# TEILREVISION NUTZUNGSPLANUNG BUOCHS

Protokoll Änderungsliste Zonenplan aufgrund 1. kantonale Vorprüfung vom 9. März 2016

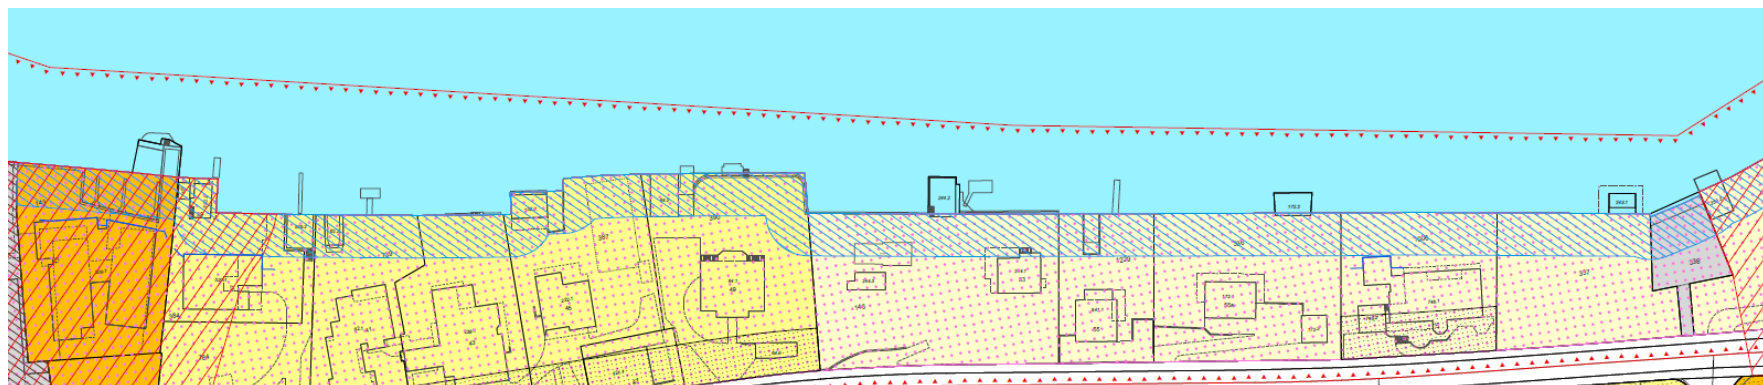
25	V	TBA	Pkt. 2.8 im Bericht 47: der letzte Satz im ersten Absatz ist zu ändern: ...,welche innerhalb einer Bauzone nicht als parzelleninterne Erschliessung gelten,...	Der Bericht wird angepasst.	<b>Bericht 47 wird entsprechend angepasst.</b>
26	V	RD, FNG, ARE	Die Änderungen im Bau- und Zonenreglement sind gemäss Pkt. 4.1.9 dieser Stellungnahme zu überarbeiten. - Art. 22 Sondernutzungszone Kirchenbereich - Art. 24 Sondernutzungszone Hafenanlagen  - Art. 27 Gefahrenzone 2 - Art. 39 Gewässerraumzone	- Siehe Punkt Nr. 15. - Artikel wird angepasst. Wurde bereits in Stansstad bei der letzten Gesamtrevision in dieser Weise vom Regierungsrat genehmigt und in Beckenried (Teilrevision) bei der kant. Vorprüfung akzeptiert → Beständigkeit - Absatz kann gestrichen werden. - Der Artikel wird im Rahmen der Gesamtrevision, welche die Überführung an das neue PBG vorsieht, gestrichen. Bis dahin gilt diese Bestimmung weiterhin. Da die Grundnutzung nun auch in Buochs ausgeschieden wird, kann der Begriff «überlagert» entsprechend weggelassen werden. Abs. 1 kann angepasst werden. Abs. 9 wird so belassen, wurde bereits in einigen Gemeinden (WO, SD, DA, BD) in dieser Weise formuliert und vom Kanton genehmigt → Beständigkeit	<b>Siehe Ausführungen zu Pkt. 15 Artikel wird entsprechend angepasst</b>  <b>Absatz 6 wird gestrichen Anpassungen werden vorgenommen</b>

<ul style="list-style-type: none"> <li>- Art. 39a Abflusswegzone</li> <li>- Art. 39b Bau- und Nutzungsvorschriften</li> <li>- Art. 44a Mobilfunkanlagen</li> <li>- Art. 47 Geschützte und schutzwürdige Objekte</li> <li>- Anhang 2: Nutzung der Zonen</li> <li>- Anhang 3: Kulturobjekte</li> </ul>	<ul style="list-style-type: none"> <li>- Absätze werden angepasst, wurde jedoch Anfang 2015 vom Kanton in dieser Weise formuliert → Beständigkeit</li> <li>- Absätze wird angepasst, wurde jedoch Anfang 2015 vom Kanton in dieser Weise formuliert → Beständigkeit</li> <li>- Artikel wird angepasst.</li> <li>- Artikel wird gestrichen, wurde jedoch in dieser Weise (WO, SD) vom Kanton genehmigt → Beständigkeit</li> <li>- Wohnraum: Gemäss BGE 1C_817/2013 vom 21.03.2014 (Gemeinde Bitsch, Wallis) sind Wohnungen in der öffentlichen Zone möglich. Aufzählung wird so belassen. Seebeizli: Die Grundfläche von 40 m<sup>2</sup> kann im Bau- und Zonenreglement festgelegt werden.</li> <li>- Der Anhang wird hinsichtlich dem Verweis der Inventare angepasst; zudem kann die Liste der schutzwürdigen Objekte gestrichen werden, wurde jedoch in dieser Weise (WO, SD) vom Kanton genehmigt → Beständigkeit</li> </ul>	<p><b>Absatz wird entsprechend angepasst</b></p> <p><b>Absatz wird entsprechend angepasst</b></p> <p><b>Artikel wird entsprechend angepasst</b> <b>Artikel wird gestrichen</b></p> <p><b>Seitens Kanton wird Nutzung von gemeindeeigene Wohnungen in öZ nicht genehmigt → Entscheid GR offen</b></p> <p><b>Ergänzung von max. Grundfläche 40 m<sup>2</sup></b></p> <p><b>Ergänzung öZ Stanserstrasse Werkhof mit Justiz-, Polizei- und Asylwesen</b></p> <p><b>Anhang wird entsprechend angepasst</b></p>
